Keuringsverslag van een elektrische laagspanning- en zeer lage spanningsinstallatie

NIET CONFORM

Straatnaam: Mechelbaan
Huisnummer: 103
Busnummer:
Postcode: 2580
Gemeente: Beerzel
Land: België

Controlebezoek van een oude huishoudelijke elektrische installatie van een wooneenheid bij verkoop op vraag van de verkoper volgens (KB 08/09/2019) - AREI Boek 1- 8.4.2. en 8.2.1. en 4.2.4.3.

Afbeelding schakel- en verdeelbord:

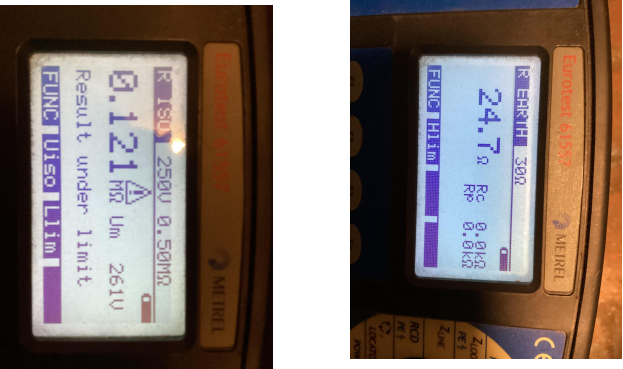
- I1.01 Eéndraadschema van de installatie is te voorzien en/of te vervolledigen. (Boek 1 Afdeling 2.12 - 2.13 en 3.1.2 en 9.1.2)
- I1.02 Situatieschema van de installatie is te voorzien en/of te vervolledigen. (Boek 1 Afdeling 2.12 - 2.13 en 3.1.2 en 9.1.2)

- I2.01 De waarde van de isolatieweerstand van één of meerdere stroombanen is kleiner dan 0,5M ohm (Boek 1 Onderafdeling 6.4.5.1.)
- I5.02 De aanduiding van de stroomkringen en/of apparatuur, aansluitklemmen, enz dient aangebracht of vervolledigd te worden. (Boek 1 Onderafdeling 3.1.3.1. en 3.1.3.3.A. en 5.1.6.1)

- I5.02.01 Elke elementaire stroombaan moet met een hoofdletter aangeduid worden. Elk lichtpunt, contactdoos, moeten genummerd worden in volgorde gezien vanaf de beschermingsinrichting tegen overstroom. (Boek 1 onderafdeling 3.1.2.1.)

- I5.09 De genaakbare, naakte onder spanning staande delen zijn onvoldoende afgeschermd. (Boek 1 Afdeling 5.1.4. en 4.2.2.3.)
- I5.10 Niet gebruikte invoeringen van het verdeelbord zijn niet correct of onvoldoende afgedicht. (Boek 1 Afdeling 5.1.4. en 4.2.2.3.)

- I5.13 De nominale spanning dient duidelijk vermeld te worden op een oordeelkundig gekozen plaats. (Boek 1 Onderafdeling 3.1.3.3.)
- I5.14 Een alpolige scheidingsschakelaar is te voorzien om bord volledig spanningsloos te kunnen zetten. (Boek 1 Onderafdeling 5.3.5.1.B. en nota)

- I6.04 Een afzonderlijke differentieelstroombeschermingsinrichting met een gevoeligheid van 30mA is te plaatsen voor installaties van badkamer, wasmachine, vaatwas, droogkast en/of gelijkaardige toestellen. Deze dient ondergeschikt te zijn aan de hoofddifferentieelstroombeschermingsinrichting (Boek 1 Onderafdeling 7.1.4.1. en 4.2.4.3.)

- I8.07 Leidingen zijn te bevestigen met aangepaste bevestigingsmiddelen. (Boek 1 Onderafdeling 5.2.2. en 5.2.9.)
- I8.09 Bij aansluiting van meeraderige geleiders dient men aangepaste adereindhulzen te gebruiken. (Boek 1 Onderafdeling 5.2.6.1. en 1.4.1.2.)

- 18.11 De kabels van het type XVB, VVB, XGB en/of C/VGVB moeten mechanisch beschermd worden tot op minimale hoogte van 10cm boven vloerniveau. (Boek 1 Onderafdeling 5.2.1.5.)

- 18.13 Kabels van het type VTLmb, LMVVR, COAX, VVT zijn verboden en dienen vervangen te worden door een type conform Boek 1 Onderafdeling 5.2.1.2.
- 18.14 Elektrische leidingen zijn niet ingevoerd, zodat een continue bescherming verzekerd is. (Boek 1 Onderafdeling 5.2.6.1.)

- 18.17 De niet-gebruikte leidingen verwijderen of aan de uiteinden te isoleren.
- 19.02 Schakelaar, contactdoos of aftakdoos herschikken en opnieuw bevestigen. (Boek 1 Onderafdeling 1.4.1.3.)

- 19.03 De verbindingen dienen verwezenlijkt te worden in borden, verbindings- of aftakdozen, aan de klemmen van schakelaars, contactdozen of verlichtingsarmaturen. (Boek 1 Onderafdeling 5.2.6.1.)
